TECHNICAL BULLETIN 013

21/04/2006

RENAULT 1.5 DCI / NEBENANTRIEB / HINWEISE ZUR INSTALLATION

ABB. 1

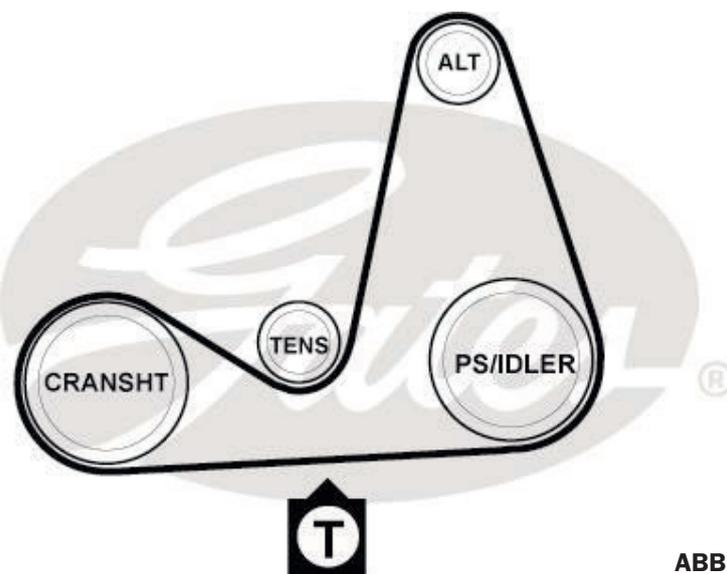
8. Einstellung der Riemenvorspannung: Bei Verwendung des Spezialwerkzeugs 1638, OE-Nr. 0000163800 ist darauf zu achten, dass der Riemen nun stärker vorgespannt werden muss. Der vorgeschriebene Messpunkt befindet sich zwischen Riemenscheibe der Kurbelwelle (CRANSHT) und Antriebsscheibe der Lenkunterstützung (PS)/Umlenkrolle (IDLER) bei Fahrzeugen ohne Lenkhilfe (Abb. 1).

9. Wird die Einstellung der Riemenvorspannung mit dem STT-1 vorgenommen, muss die Länge 180 (angenommene Spannlänge 180 mm) eingegeben werden. Soll die Riemenvorspannung mittels Krikit® eingestellt werden, muss die einzustellende Kraft 70 kg betragen.
10. Beide Befestigungsschrauben auf 36 Nm anziehen.
11. Kurbelwelle zwei Umdrehungen nach rechts drehen.
12. Riemenspannung erneut überprüfen und ggf. korrigieren.
13. Alle übrigen demontierten Teile wieder montieren.
